東海第二発電所

鋼製防護壁の設計方針に係る補足事項について

(コメント回答)

第555回審査会合(平成30年3月8日)コメント

荷重伝達のメカニズム

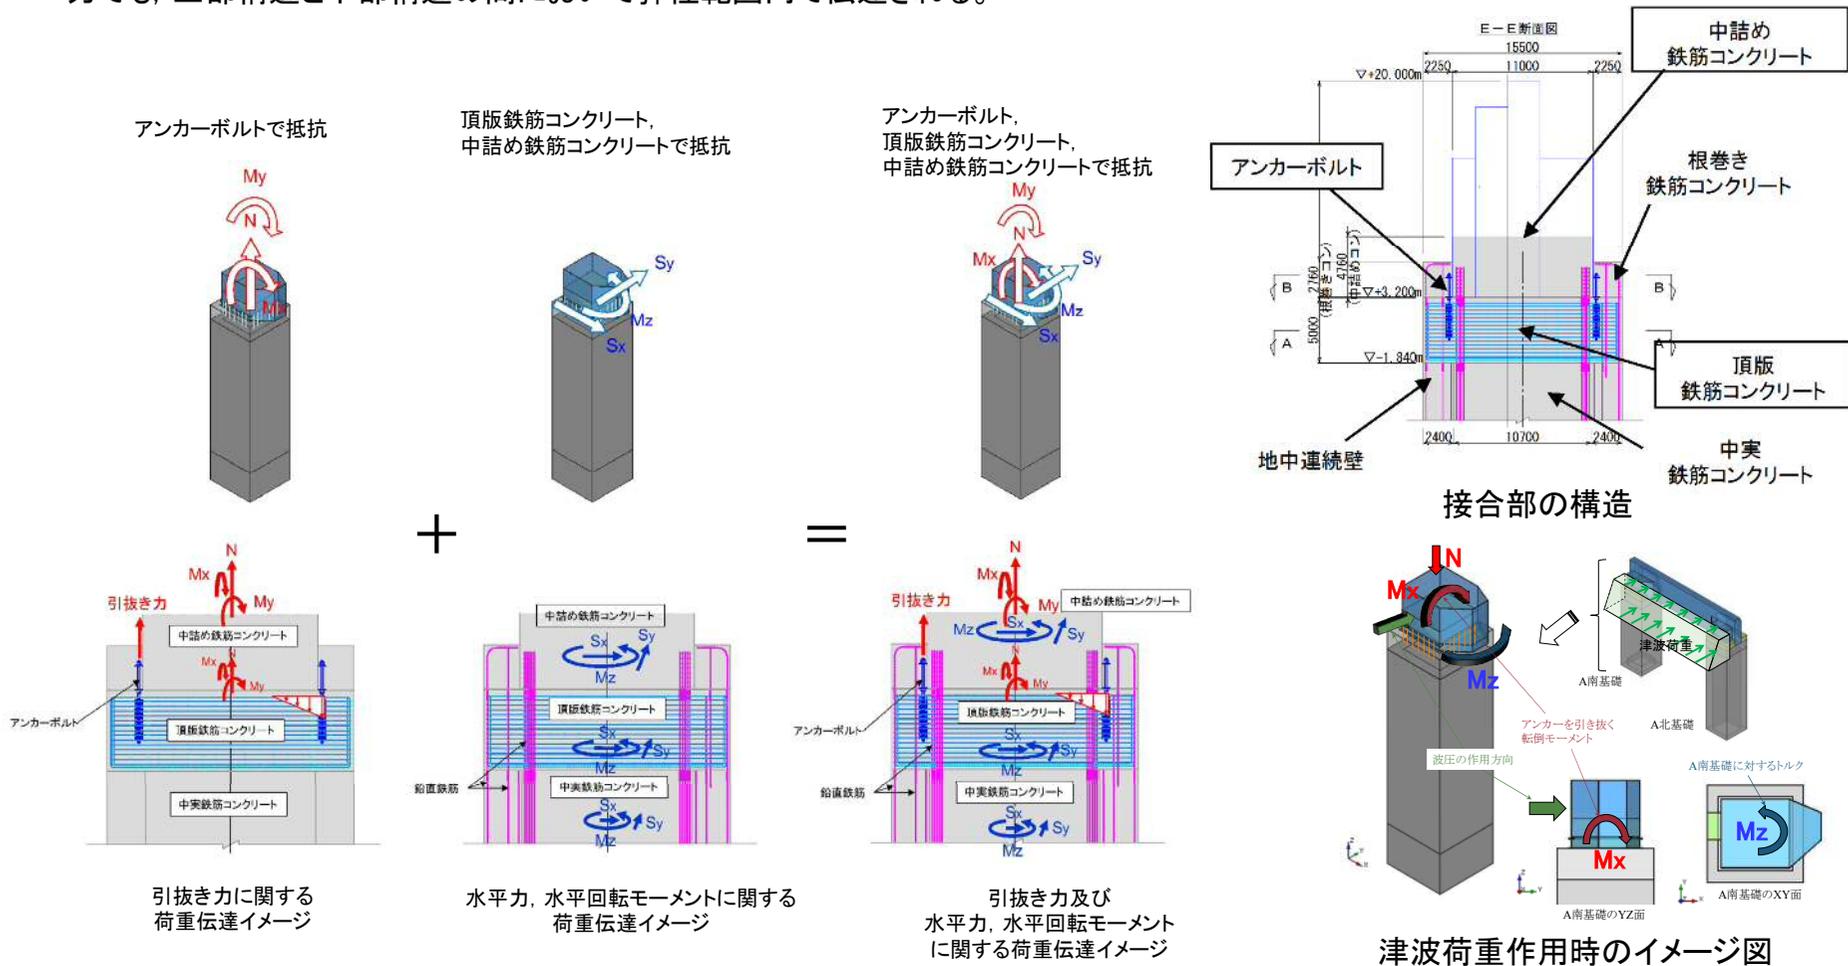
直接定着式アンカーボルトを適用した場合の設計上の留意点について、接合部の構造・荷重の伝達メカニズム及び設計思想を含めて説明すること。

上部構造と下部構造の接合部における並進、回転6成分の断面力は、接合部で一体となったアンカーボルト及び鉄筋コンクリートを介して伝達される。

なお、接合部における曲げ引張軸力に関する3成分の断面力は、設計上アンカーボルトのみの耐力でも、上部構造と下部構造の間において弾性範囲内で伝達される。また、接合部における水平せん断力に関する3成分の断面力は、設計上鉄筋コンクリートのみの耐力でも、上部構造と下部構造の間において弾性範囲内で伝達される。

荷重とアンカーボルトの相対ずれの関係
(D180現場引抜き試験)

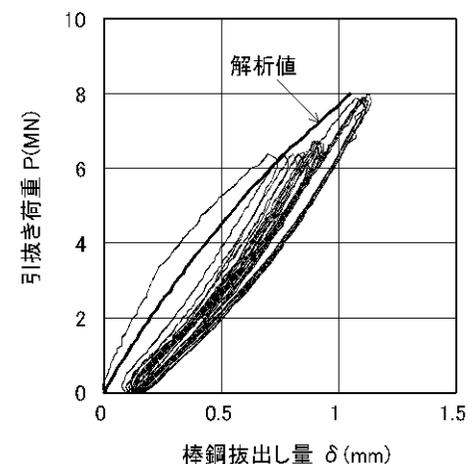
鋼構造物設計基準(名古屋高速道路公社)の適用範囲を明確に示し, 条件, 対象等を満たしているか比較して整理し, 適用性について説明を行うこと。

- 鋼製防護壁の設計値(試計算)として得られているアンカーボルトに発生する引張力は、文献8)で確認されている引抜き力の実験値以内に収まっていることを確認している。
- 接合部の荷重分担
 - ・引抜き力に対しては、設計上アンカーボルトのみで抵抗可能とする。
 - 「鋼構造物設計基準(名古屋高速道路公社)」に準拠する。

種別	アンカーボルト仕様	荷重(kN)	備考
実験値	D180(SM520B相当)	7,990	文献8)
設計値(試計算)	D180(SM520B相当)	北基礎 5,786 南基礎 7,258	余震+T.P.+24m津波時

荷重分担の考え方

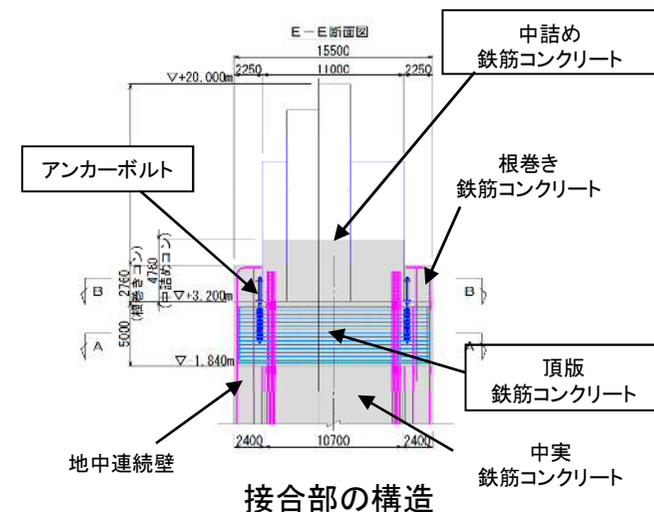
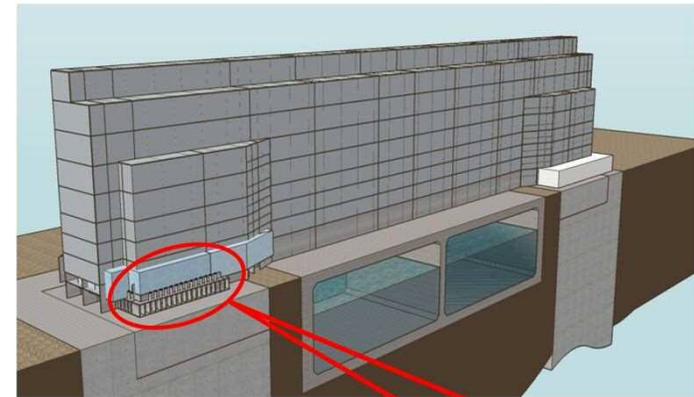
鋼構造物設計基準と道路橋示方書を併用することについて、設計上の問題はないのかを説明すること。

- 引抜き力に対しては、設計上直接定着式アンカーボルトのみで抵抗可能とする。
- 水平力及び水平回転モーメントに対しては、設計上中詰め鉄筋コンクリート及び頂版鉄筋コンクリートのみで抵抗可能とする。

- 引抜き力への対応・・・直接定着式アンカーボルトを設計(鋼構造物設計基準(名古屋高速道路公社))(許容応力度法)
- 水平力及び水平回転モーメントへの対応・・・中詰め鉄筋コンクリート、頂版鉄筋コンクリートを設計(道路橋示方書(日本道路協会))(許容応力度法)

- 鋼構造物設計基準(名古屋高速道路公社)と道路橋示方書(日本道路協会)は両者とも弾性領域での設計に適用することから、両基準を併用することに問題はない。

三次元静的フレーム解析モデルの概念図

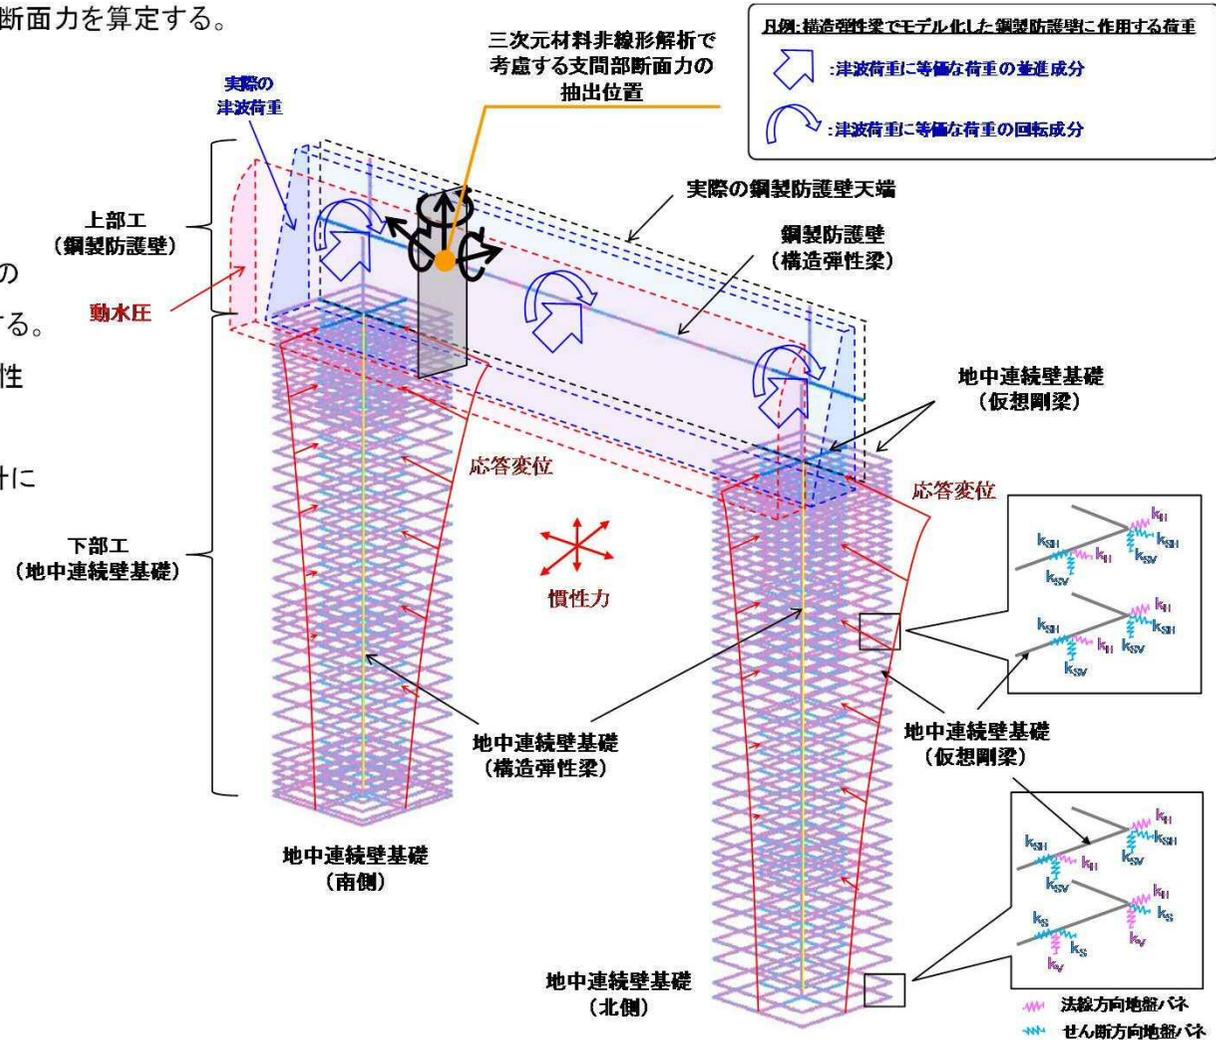
- ・三次元解析COM3の結果の利用のうち、「直接定着式アンカーボルトの応力評価」について、検討内容を明確にすること。
- ・三次元解析COM3の目的, 方針, 条件設定について説明すること。

- ・津波荷重や余震影響を含む鋼製防護壁支間部の断面力を算定する。

- ・三次元解析モデルに入力する支間部断面力。

- ・上部工及び下部工を一体でモデル化する。
- ・地中連続壁基礎は縦梁(構造弾性梁)とその周囲の仮想剛梁で構成し、仮想剛梁に地盤バネを設定する。
- ・鋼製防護壁は、支柱部・支間部に集約した構造弾性梁でモデル化する。
- ・本震による影響を考慮するとともに、接合部の設計に対して適切に地盤バネを設定する。

(検証1)直接定着式アンカーボルトの引抜き試験の再現シミュレーション

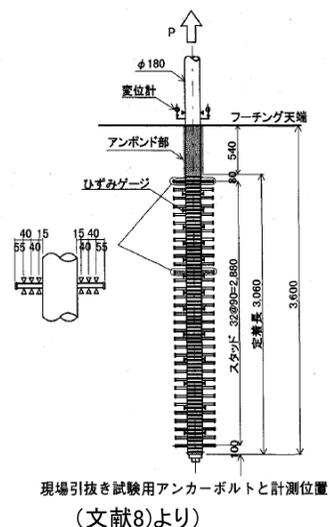
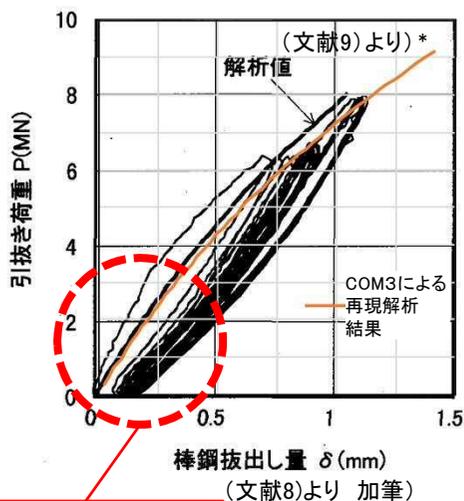
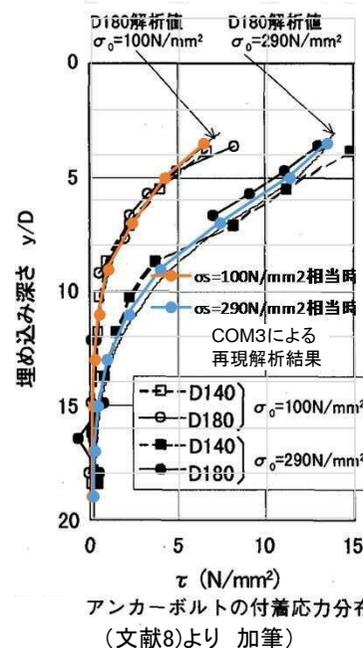
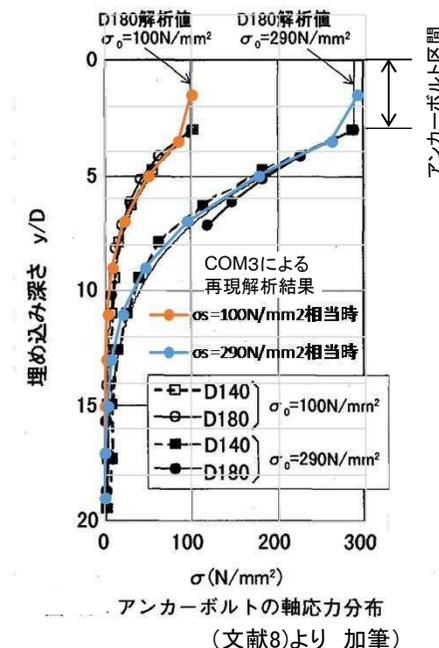
・文献を引用した検討内容について、資料にて詳しく説明すること。

鋼製防護壁で実際に使用する直接定着式アンカーボルトについて、既往の研究⁸⁾の再現解析を実施した。研究で実施されている供試体の引抜き試験を再現した解析の結果は、試験結果とよい一致を示しており、荷重～変位関係における弾性範囲内での再現性が高いことを確認した。
